**Turbo**  
 1000-988-0383  
**Aplicación**  
 VAG T6/T6.1 150CV CXEB/CXEC

## Sustitución de los turbos 1000-988-0383

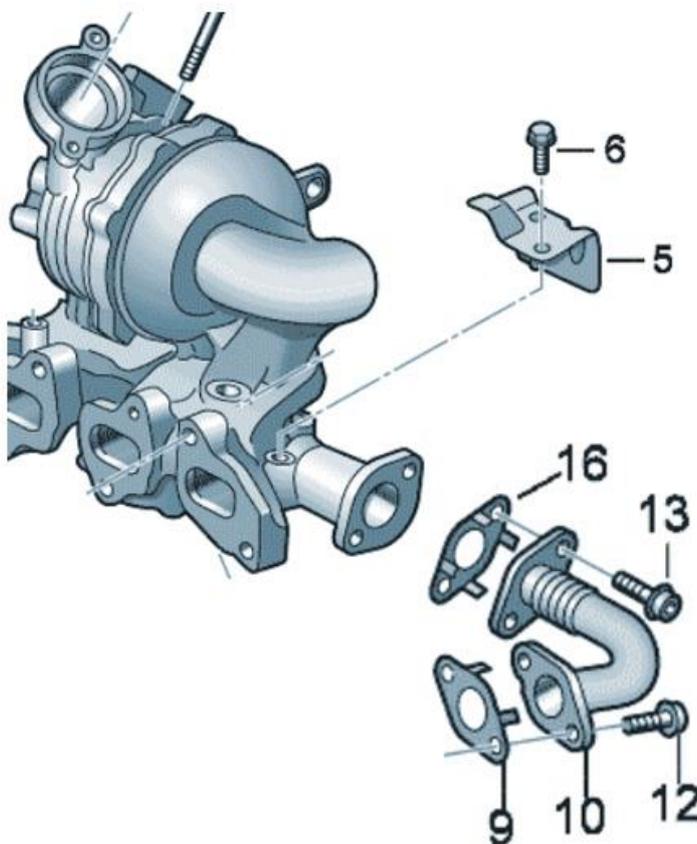
Estos dos turbos usan un tubo de conexión a la válvula EGR y un protector de calor diferentes:

Las piezas necesarias para realizar la sustitución están detalladas en la imagen inferior y todas ellas se encuentran en el kit de sustitución **227200**.

***El kit de sustitución 227200 contiene todas las piezas necesarias cuando sustituimos el turbo las referencias antiguas señaladas en la tabla de arriba por el turbo 1000-988-0383***
